## MEMOIRE EN REPONSE A L'AVIS DE L'AUTORITE ENVIRONNEMENTALE

### PROJET DE ZAC GASTON ROULAUD

Autorité environnementale désignée : MRAe

Maîtrise-d'ouvrage : OPH de Drancy

*Le nombre et la répartition des places de stationnement sur le quartier actuellement :*

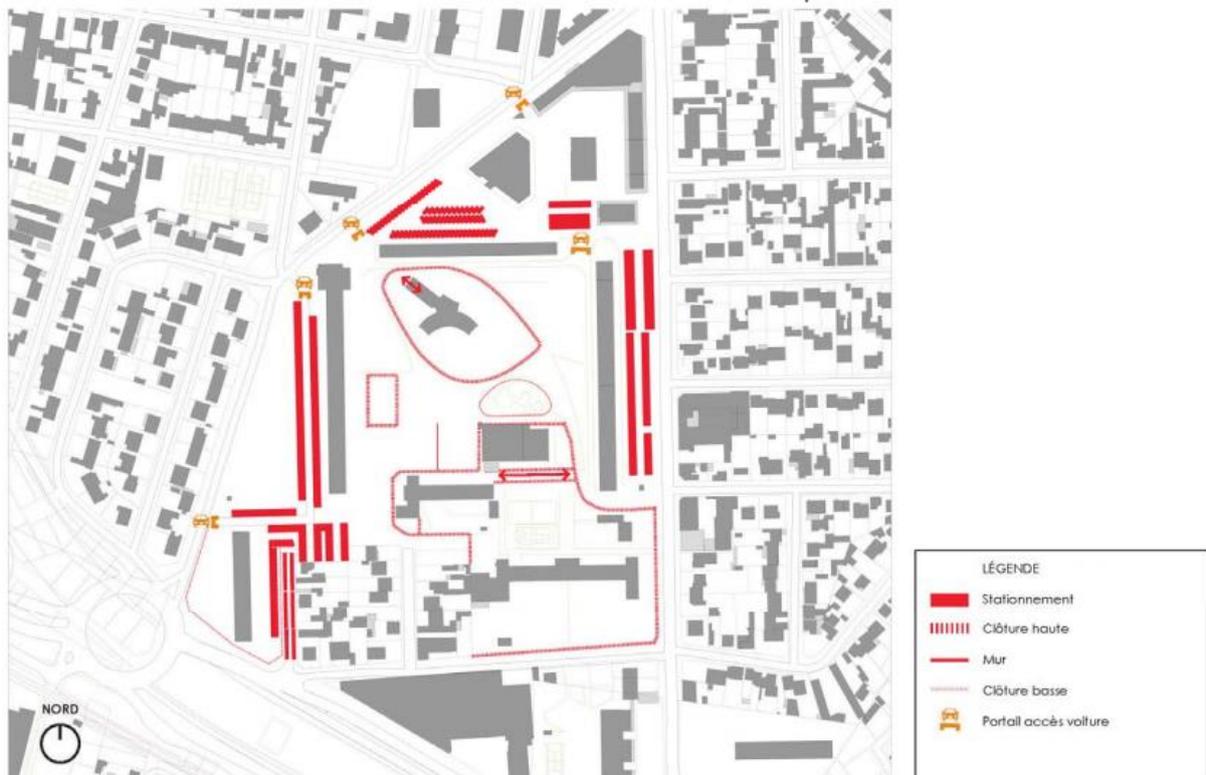
Sujet n°4 : La MRAe recommande de préciser le nombre et la répartition des places de stationnement sur le quartier, en l'état actuel et dans le projet, et d'évaluer les incidences de la réalisation de la nouvelle offre de stationnement sur le paysage et le cadre de vie.

Actuellement, les places de stationnement sont situées en pied d'immeuble, le long des bâtiments d'habitation. Au total, le quartier compte aujourd'hui 588 places, dont 144 places de stationnement enterré (sous la Tour E et la galette commerciale).

- les résidents (une offre moyenne de 0.7 place par logement avec 588 places recensées sur la cité) ;
- les besoins générés par la forte présence d'équipements publics fonctionnant en soirée et le week-end (gymnase) et en heure de pointes (écoles, crèches). Besoin de stationnements supplémentaires et d'espaces adaptés à la dépose-minute.

Située sur les franges, l'offre de stationnement est insuffisante car ouverte à tous. De plus, sa localisation constitue une barrière physique à l'accessibilité piétonne du quartier et contribue à son enclavement.

## Plan de répartition du foncier (Septembre 2020)

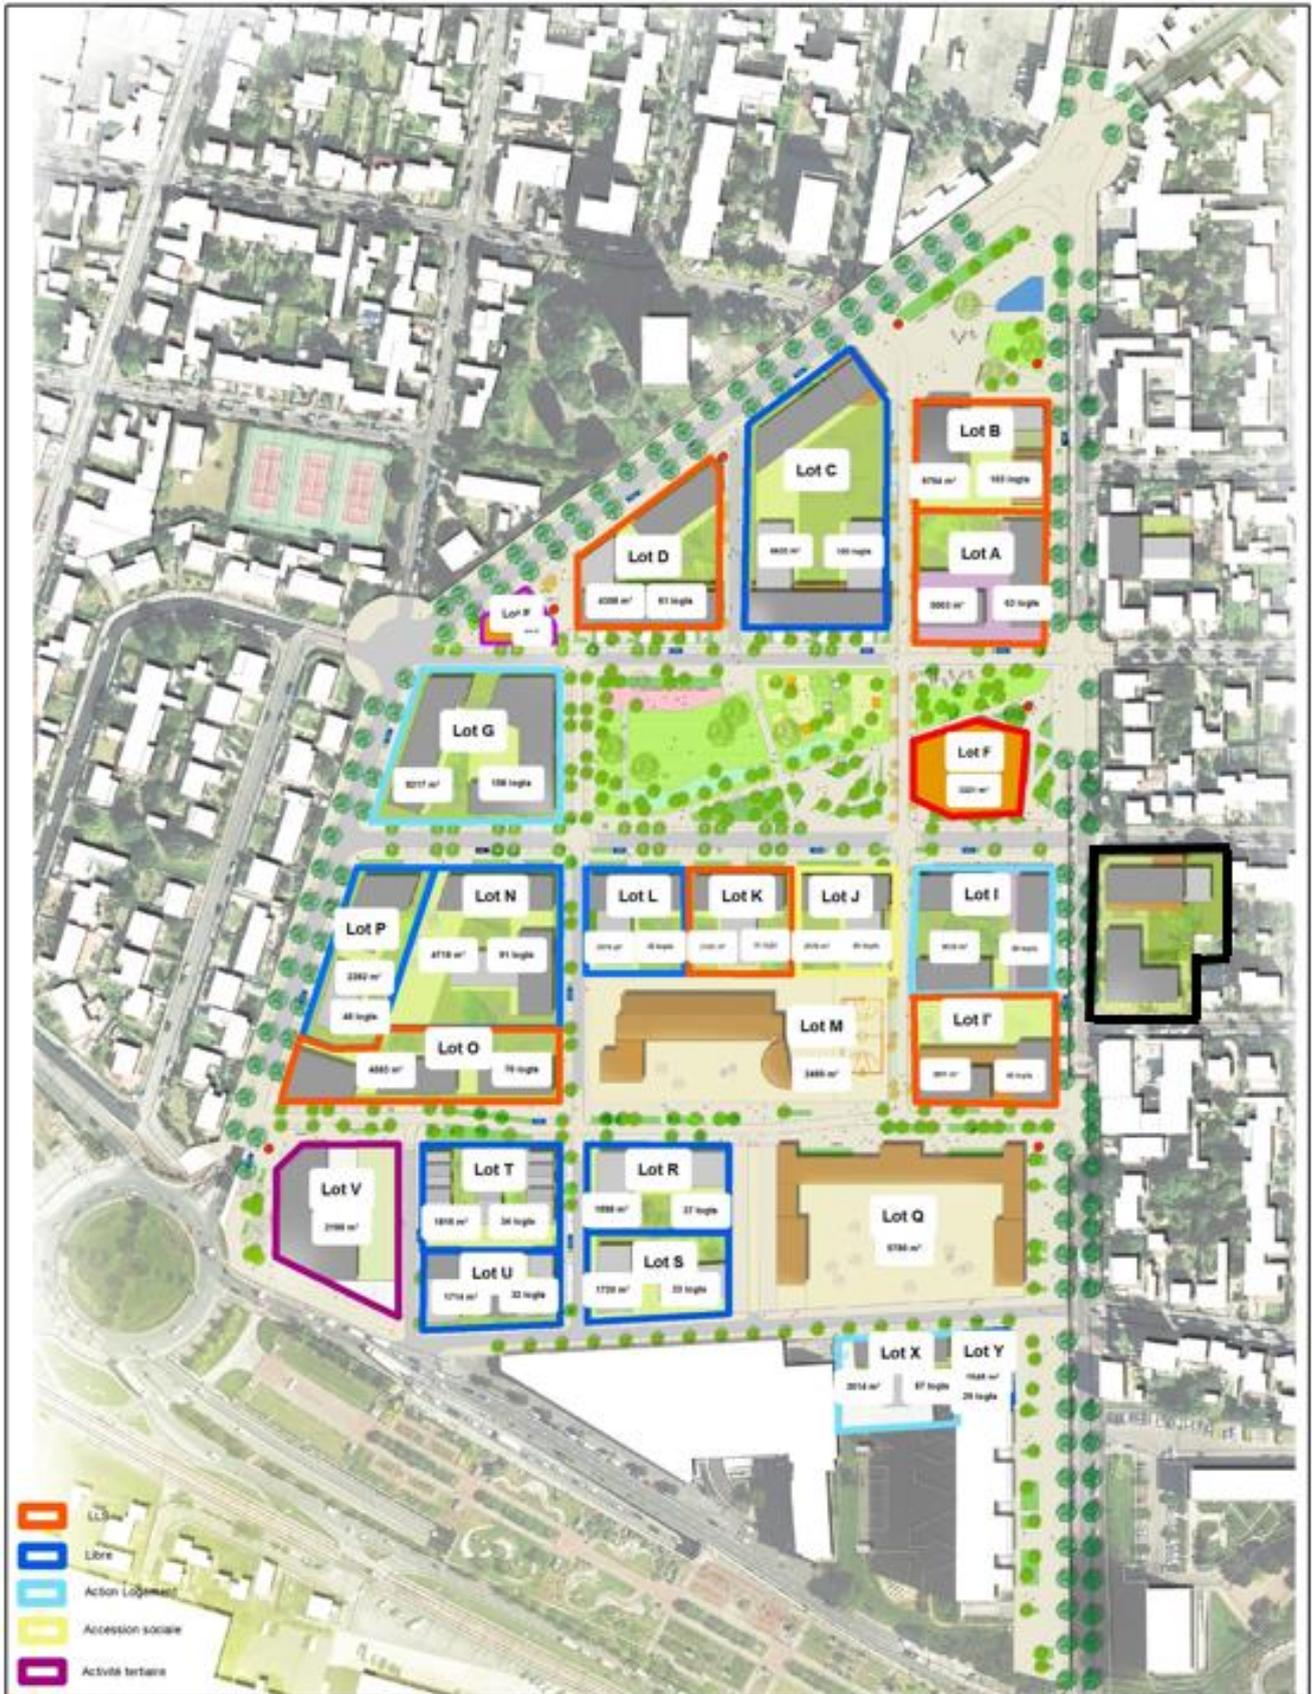
Sujet n°5 : La MRAe recommande de compléter l'étude d'impact en incluant dans son périmètre la crèche relocalisée et en recherchant une relocalisation respectant les préconisations de la circulaire du 8 février 2007 relative à l'implantation sur des sols pollués d'établissements accueillant des populations sensibles.

L'emplacement de la future crèche se situe au lot H du projet global de renouvellement urbain du quartier, mais n'est pas inclus au périmètre opérationnel de ZAC (encadré noir) :

Vous trouverez ci-dessous les plans-phasage prévisionnels de l'opération :

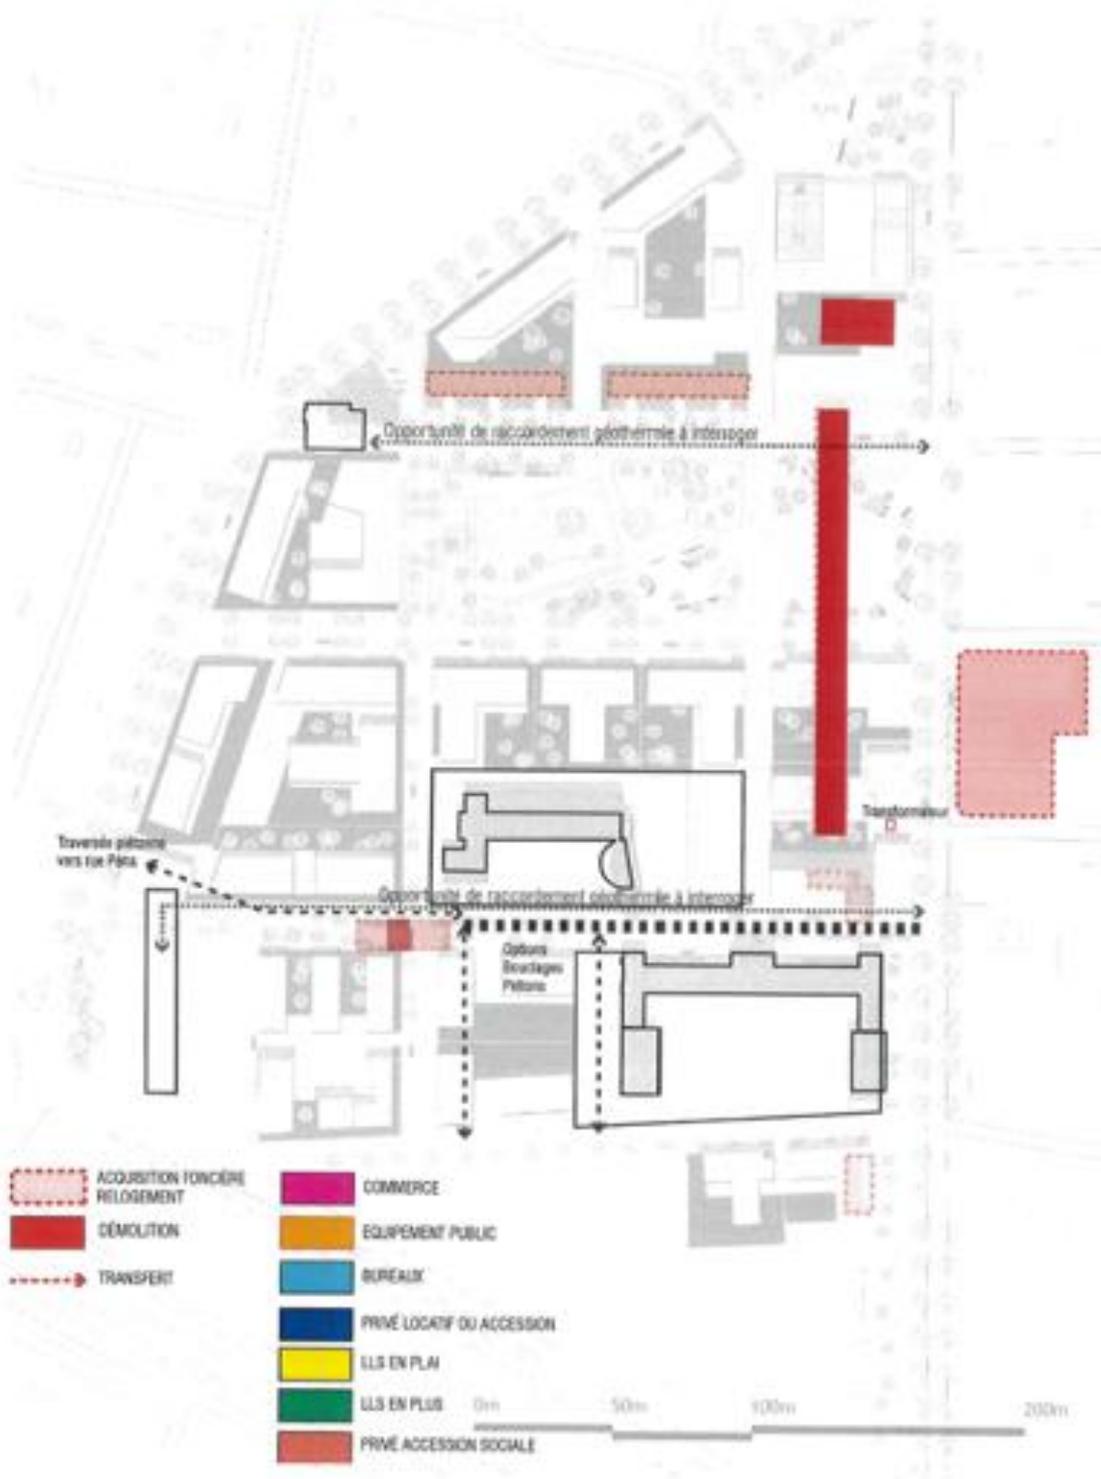
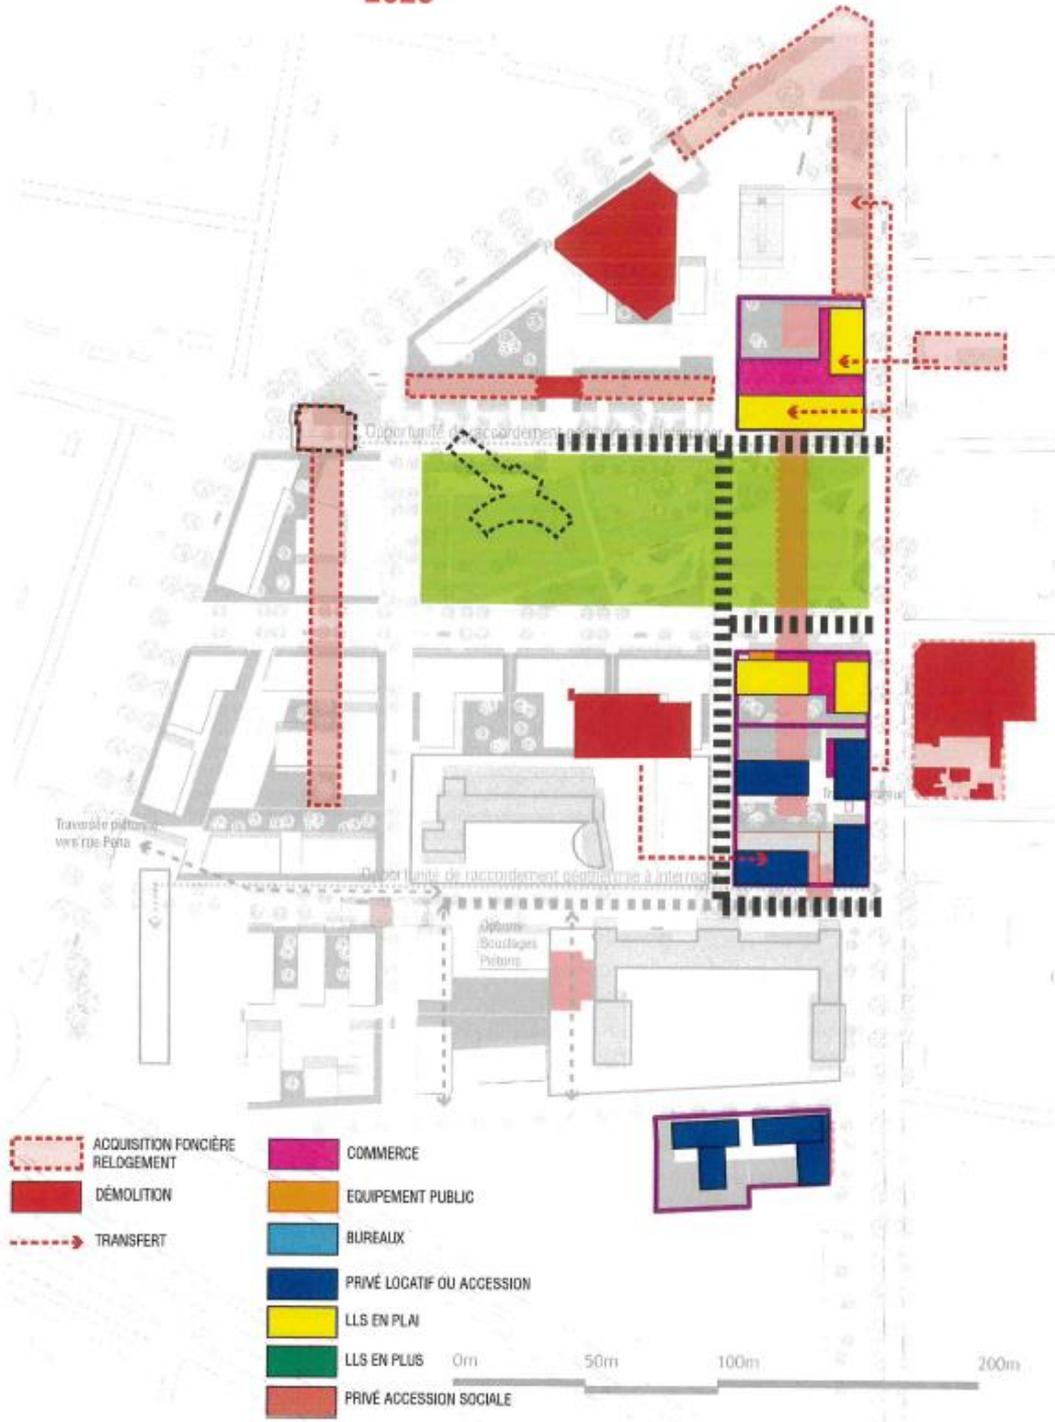
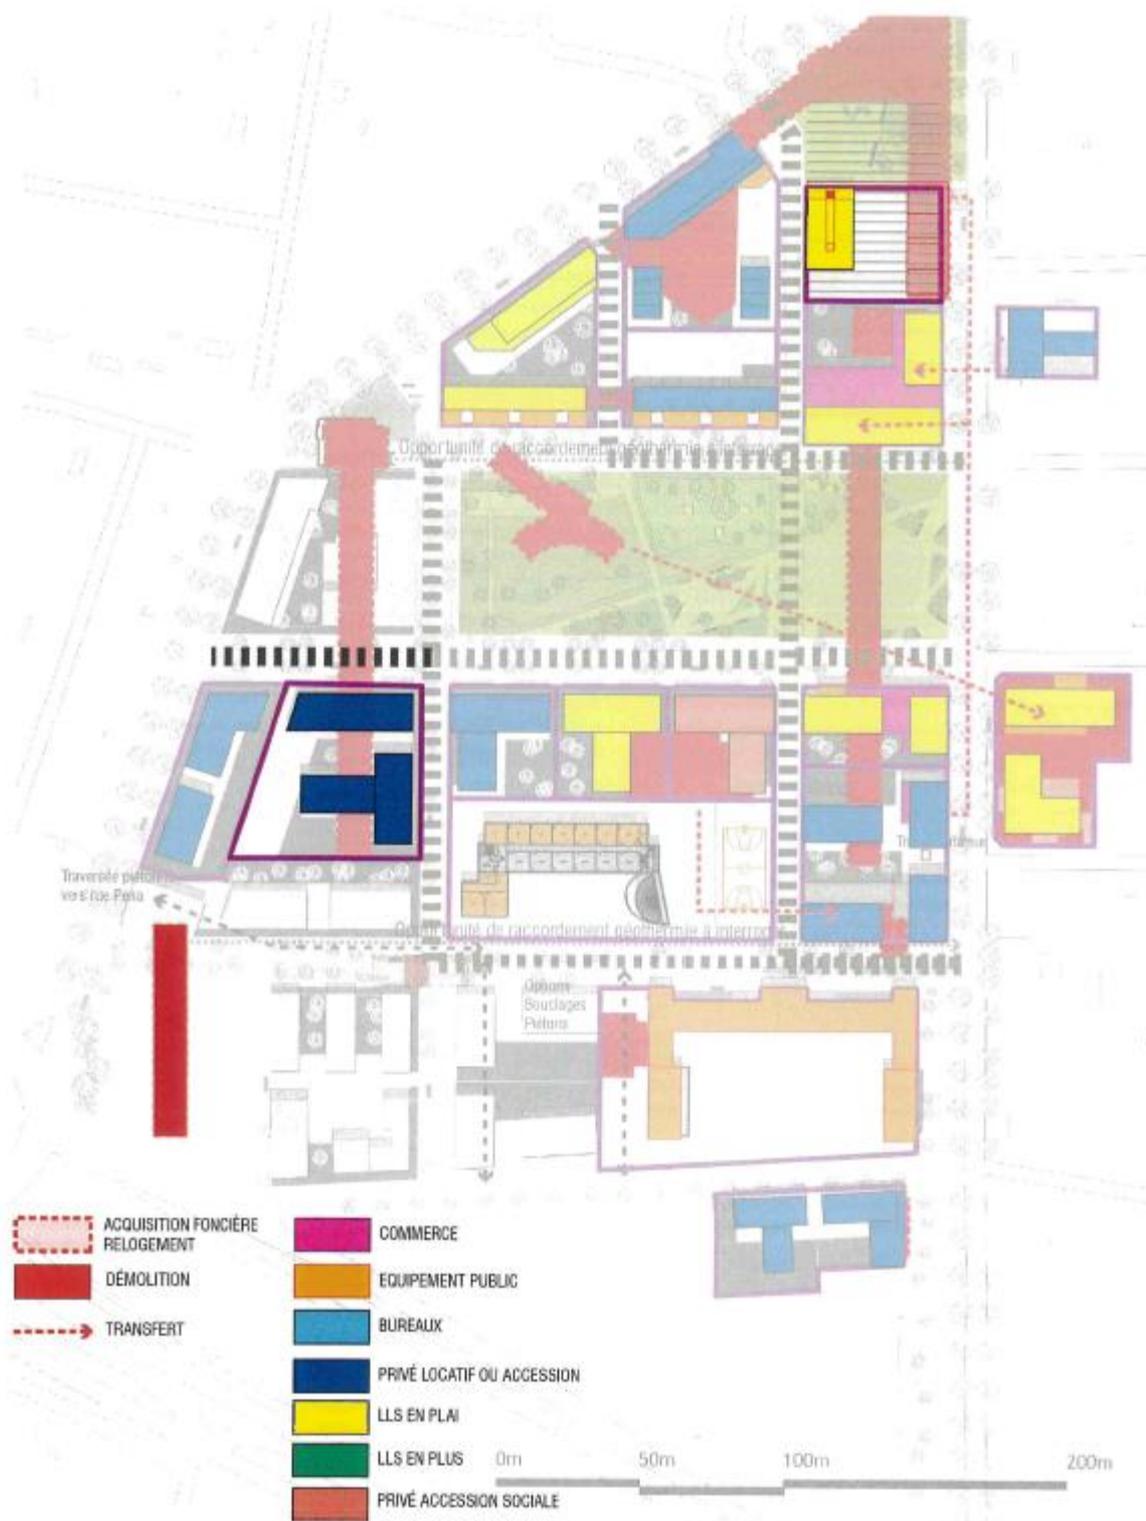
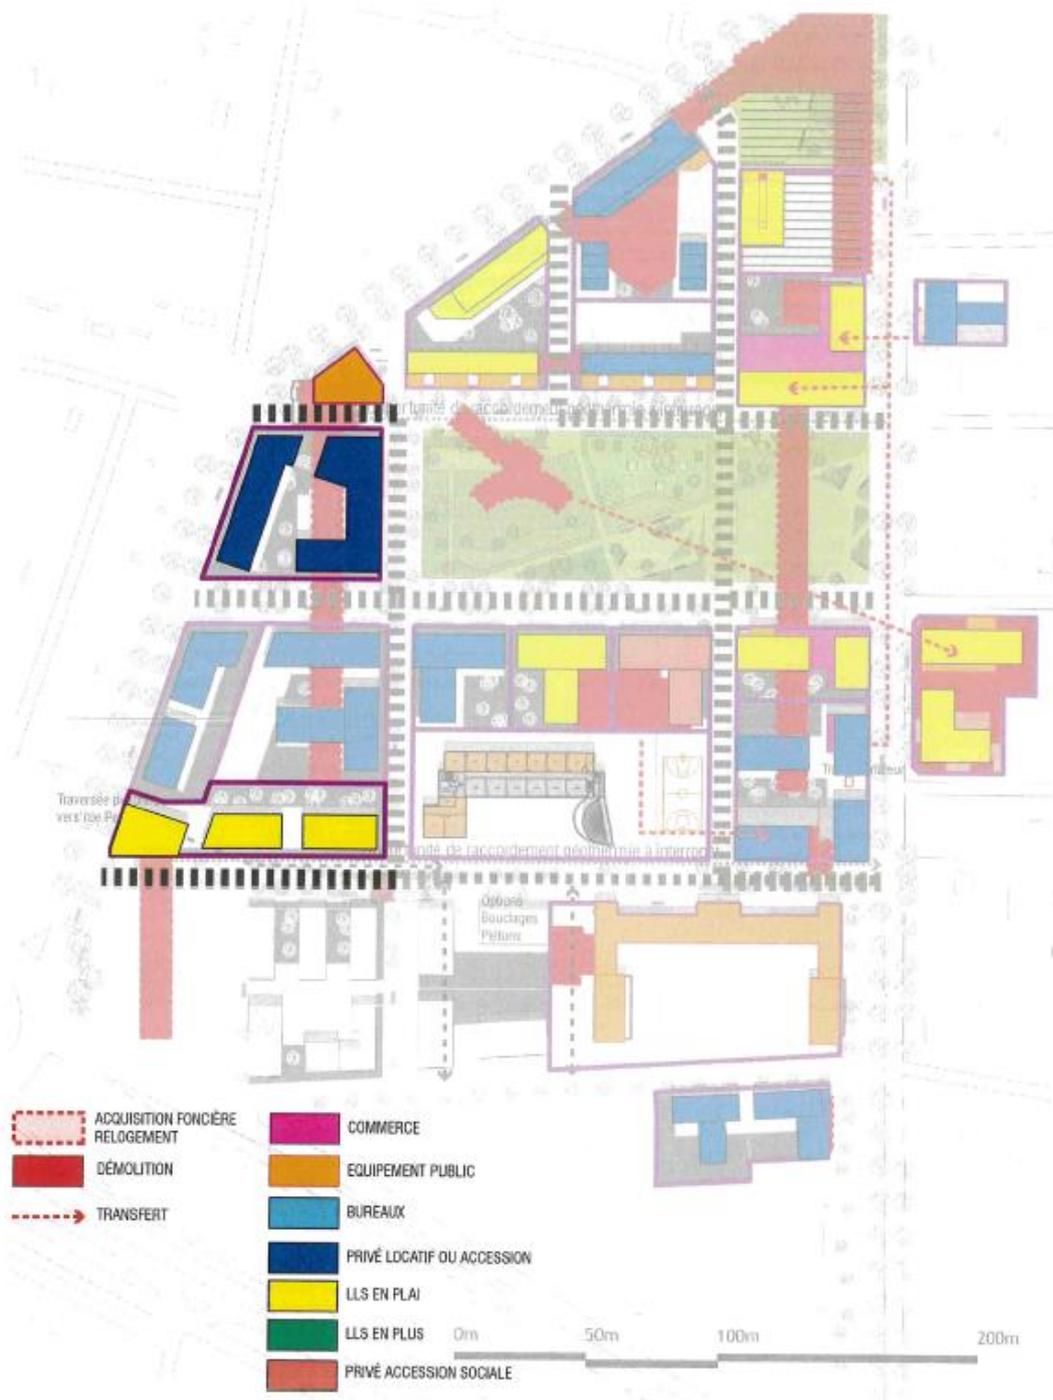
Sujet n°11 : La MRAe recommande de : • préciser la durée et le phasage des travaux réalisés dans le cadre du projet ; • approfondir l'analyse des incidences potentielles du chantier afin de préciser et compléter le cas échéant les mesures visant à éviter et réduire les nuisances pour la population.

Concernant l'analyse des « incidences potentielles du chantier afin de préciser et compléter le cas échéant les mesures visant à éviter et réduire les nuisances pour la population », le maître-d'ouvrage s'engage à mener une étude pour approfondir le sujet et atténuer au maximum les incidences potentielles du chantier.

Les dates présentées seront mises à jour dans le cadre des travaux de l'OPCIC (ordonnancement-planification-coordination inter-chantiers), qui doit être retenu au second semestre 2021.
